# INSPECCIÓN DE OBRA PÚBLICA

## MUNICIPALIDAD DE FREIRINA

INFORME N° 101 / 2023

INFORME FINAL N° 101, DE 2023, SOBRE  
INSPECCIÓN A LAS OBRAS DEL  
CONTRATO DENOMINADO “REPOSICIÓN  
PARQUE RECREATIVO Y CULTURAL  
RANCHO ATACAMA, COMUNA DE  
FREIRINA, ETAPA I”, A CARGO DE LA  
MUNICIPALIDAD DE FREIRINA.

Imagen N°:	16
Fecha captura:	31 de enero de 2023.
Ubicación:	Edificio Centro de Eventos, coronación muro eje 3, entre ejes I y F.
Contenido:	Segregación en muros y pilares de hormigón armado.

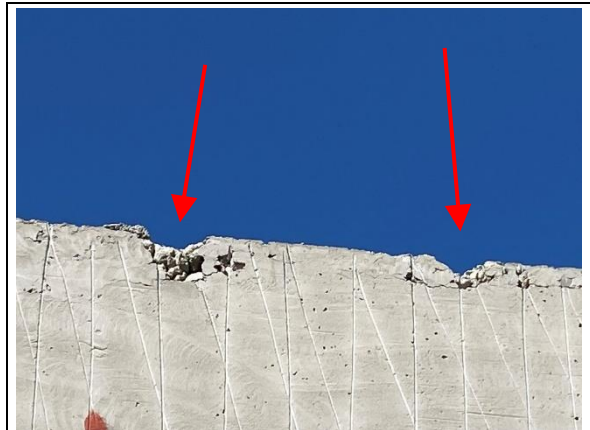
N°	PARTIDA/ ACTIVIDAD/ MATERIA	DETALLE	HALLAZGO	NORMA VULNERADA	RESPALDO
1	<p>Numerales II.3, Hormigón H30 y X.1.3, Hormigón H30.</p>	<p>Segregación en muros y pilares de hormigón armado.</p>	<p>Se observaron elementos estructurales de hormigón armado en diversos sectores con presencia de nidos de hormigón, exponiendo en algunos casos su armadura.</p> <p>De igual forma, se evidenció el desprendimiento de ese material, situación que podría eventualmente comprometer la estabilidad de la estructura de hormigón armado.</p> <p>Lo expuesto fue advertido en variados sectores, de las edificaciones correspondientes al centro de eventos, feria costumbrista y primeros auxilios.</p> <p>En lo relacionado, corresponde señalar que se evidencio que el muro de hormigón ejecutado en el eje "11", correspondiente al centro de eventos, se encontraba estucado, sin contar con la debida reparación.</p>	<p>- Lo indicado en el numeral 11.1 "Generalidades", literales a), b) y c), de la norma chilena oficial NCh170:2016, Hormigón: Requisitos Generales, donde se dispone, en lo que importa, que la colocación del hormigón se debe efectuar con los equipos adecuados y mediante los procedimientos necesarios para asegurar la continuidad de los elementos estructurales y mantener las dimensiones y la forma geométrica de los elementos.</p> <p>- Técnicas y el arte del buen construir, según se dispone en la Ordenanza General de Urbanismo y Construcciones, OGUC, sancionada por el decreto N° 47, de 1992, del Ministerio de Vivienda y Urbanismo, MINVU, que en su artículo 5.5.1, inciso primero, prescribe que "La calidad de los materiales y elementos industriales para la construcción y sus condiciones de aplicación a las obras quedará sujeta a las normas oficiales vigentes, y a falta de ellas, a las reglas que la técnica y el arte de la construcción establezcan".</p> <p>- Principio de control contenido en los artículos 3° y 11 de la ley N° 18.575, Orgánica Constitucional de Bases Generales de la Administración del Estado.</p>	<p>- Imágenes N°s 1 a la 112 contenidas en el Anexo N° 3 del presente informe.</p>

<p><b>RESPUESTA DEL MUNICIPIO</b></p>		<p>Sobre la materia, en su respuesta la entidad edilicia señala que se instruyó a la empresa contratista reparar las situaciones observadas según el procedimiento indicado en el numeral 2.1.1, Reparaciones superficiales, del documento denominado "Manual de Técnicas de</p>

N°	PARTIDA/ ACTIVIDAD/ MATERIA	DETALLE	HALLAZGO	NORMA VULNERADA	RESPALDO
		<p>Reparaciones y Refuerzo para Estructuras de Hormigón Armado y Albañilerías”, del Instituto del Cemento y Hormigón de Chile.</p> <p>Adicionando en su contestación que todas labores contenidas en el antedicho procedimiento fueron ejecutadas bajo la supervisión de la correspondiente inspección técnica.</p>			
<b>CONCLUSIÓN</b>		<p>En lo relacionado, no obstante lo expuesto por la entidad, no se advierte que el procedimiento de reparación informado, se encuentre validado por el profesional calculista responsable del proyecto.</p> <p>En mérito de lo expuesto, la presente observación se mantiene, por lo que ese municipio deberá remitir a esta Entidad de Control, en el plazo de 60 días hábiles contado desde la recepción del presente informe, los antecedentes que así lo acrediten, lo que será verificado por la Unidad de Apoyo al Cumplimiento de este Organismo de Control. (C)</p>

Imagen N°:	128
Fecha captura:	31 de enero de 2023.
Ubicación:	Edificio Centro de Eventos, muro eje F, entre ejes 11 y 8.
Contenido:	Fisuras en elementos de hormigón armado.

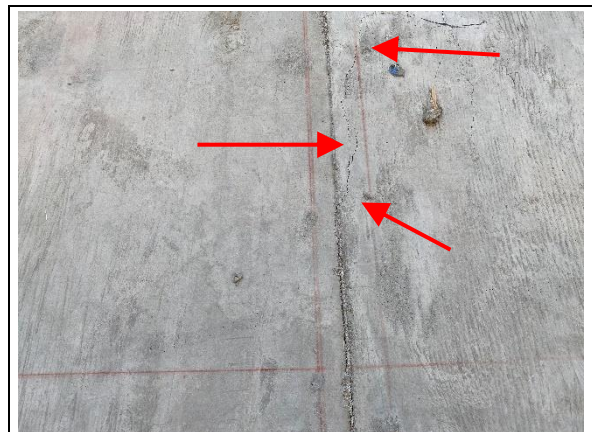
3	Numeral X.1.3, Hormigón H30.	Fisuras en muros de hormigón armado.	Se verificó la existencia de varias fisuras en los muros y vigas de hormigón armado ejecutados en la edificación correspondiente al centro de eventos. La situación expuesta fue observada, entre otros sectores, en la cara exterior del muro ejecutado en el eje F y en la viga ubicada en el eje 1, entre los ejes I y L´.	<ul style="list-style-type: none"> <li>- Técnicas y el arte de la construcción, según lo dispuesto en el referido artículo 5.5.1 de la OGUC.</li> <li>- Principio de control contenido en los artículos 3° y 11 de la citada ley N° 18.575.</li> </ul>	<ul style="list-style-type: none"> <li>- Imágenes N°s 125 a la 144 contenidas en el Anexo N° 3 del presente informe.</li> </ul>
	RESPUESTA DEL MUNICIPIO	<p>En su respuesta, la entidad municipal expuso que se le instruyó al contratista la subsanación de lo observado, según los procedimientos indicados en el numeral 2.1, Reparaciones Superficiales, del antedicho Manual de Reparaciones.</p> <p>Adicionando en su contestación que todas las labores contenidas en antedicho procedimiento fueron ejecutadas bajo la supervisión de la correspondiente inspección técnica.</p>

N°	PARTIDA/ ACTIVIDAD/ MATERIA	DETALLE	HALLAZGO	NORMA VULNERADA	RESPALDO
<b>CONCLUSIÓN</b>		Sin perjuicio de lo anterior, no se advierte que el procedimiento de reparación informado, se encuentre validado por el profesional calculista responsable del proyecto, por lo que la observación se mantiene, correspondiendo que dicho municipio remita a esta Entidad de Control, en el plazo de 60 días hábiles contado desde la recepción del presente informe, los antecedentes que así lo acrediten (C).			
4	Numeral IV.3, Enfierraduras.	Enfierraduras con presencia de óxido y restos de hormigón.	Se observaron enfierraduras con presencia de óxido y restos de hormigón, situación que podría reducir la adherencia de este elemento y el hormigón. Lo anterior, se detectó en el sector del anfiteatro, en la armadura del escalón superior de borde.	- Técnicas y el arte de la construcción, según lo dispuesto en el citado artículo 5.5.1 de la OGUC.  - Principio de control contenido en los artículos 3° y 11 de la citada ley N° 18.575.	- Imágenes N°s 145 a la 154 contenidas en el Anexo N° 3 del presente informe.

Imagen N°:	155
Fecha captura:	No Aplica.
Ubicación:	Lámina informativa de proyecto "ELECT 2.0"
Contenido:	Deficiencias en la ejecución de los datos de fundaciones de postes de iluminación.

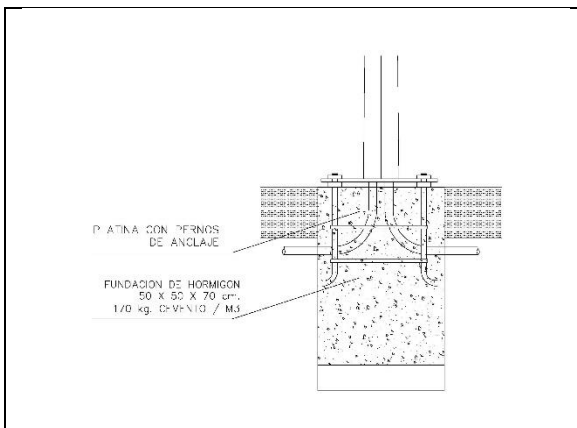
<b>RESPUESTA DEL MUNICIPIO</b>		En su respuesta, la Municipalidad de Freirina señala que se procedió a la limpieza con esmeril angular y grata trenzada, y que dichas labores fueron ejecutadas bajo la supervisión de la correspondiente inspección técnica.			
<b>CONCLUSIÓN</b>		En virtud de las acciones informadas y fotografías acompañadas -además de validación efectuada por personal de este Organismo de Control con fecha 28 de marzo de 2023-, se subsana lo observado.			
5	Numeral VIII.1, Proyecto Eléctrico.	Deficiencias en la ejecución de los datos de fundaciones de postes de iluminación.	Se advirtió que los datos de fundaciones correspondientes a los postes de iluminación ubicados al poniente del Anfiteatro, no darían cumplimiento a lo especificado, toda vez que la distancia entre la coronación del referido dado, hasta la pletina en donde se insertan los pernos de anclaje, se encuentran a una distancia aproximada de 25 centímetros, en condiciones de que, según lo dispuesto en la lámina del proyecto denominada "ELECT	- Técnicas y el arte de la construcción, según lo dispuesto en el citado artículo 5.5.1 de la OGUC.  - Principio de control contenido en los artículos 3° y 11 de la citada ley N° 18.575.	- Imágenes N°s 155 a la 160 contenidas en el Anexo N° 3 del presente informe.  - Lámina informativa de proyecto "ELECT 2.0".

N°	PARTIDA/ ACTIVIDAD/ MATERIA	DETALLE	HALLAZGO	NORMA VULNERADA	RESPALDO
			<p>2.0", dicha distancia comprendería sólo al espesor de la arandela.</p> <p>Sobre lo anterior, corresponde señalar que dicha diferencia no podría ser salvada con grouting, toda vez que de las fichas técnicas disponibles en las páginas web de los diferentes proveedores, se evidencia que para el espesor de la capa se recomienda un espesor que va entre los 2,5 cm y 10 cm, aproximadamente.</p>		
RESPUESTA DEL MUNICIPIO		En su respuesta, la municipalidad señala que no contó con el tiempo necesario para abordar lo observado, sin emitir un pronunciamiento técnico al respecto.			
CONCLUSIÓN		Debido a la falta de respuesta del municipio, la observación debe mantenerse, correspondiendo que dicha entidad remita, en un plazo no mayor a 60 días hábiles contado desde la recepción del presente informe, los antecedentes que acrediten la corrección de la deficiencia técnica advertida, además de los documentos que demuestren que la solución adoptada se encuentre validada por el profesional que desarrolló el correspondiente proyecto-, lo que será verificado por la Unidad de Apoyo al Cumplimiento de este Organismo de Control. (C)
